改善箇所説明図

【改善措置の内容】

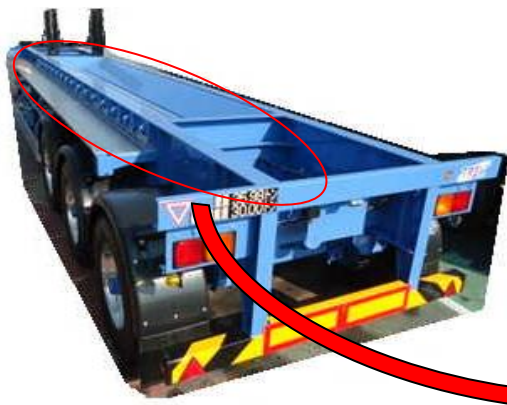
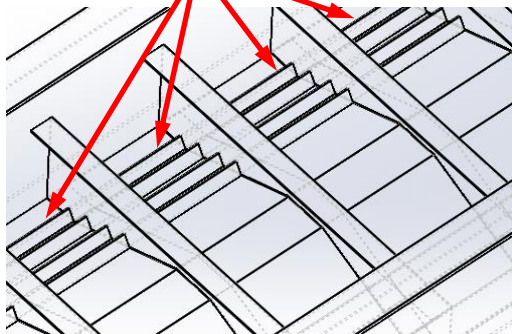
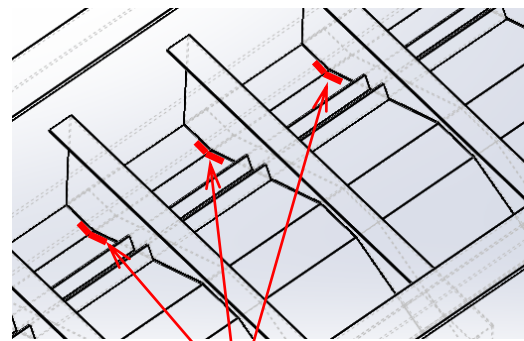
不具合箇所(亀裂部)

コイル運搬用セミトレーラにおいて、コイルポケット部(荷台)の強度が不足しているため、大径コイル積載時コイル積載時の応力で、コイルポケット鋼板部に亀裂が発生する。

補強材

改善後

全車両、コイルポケット鋼板部に補強材を溶接により追加し、コイルポケット鋼板部の溶接を行い補修する。
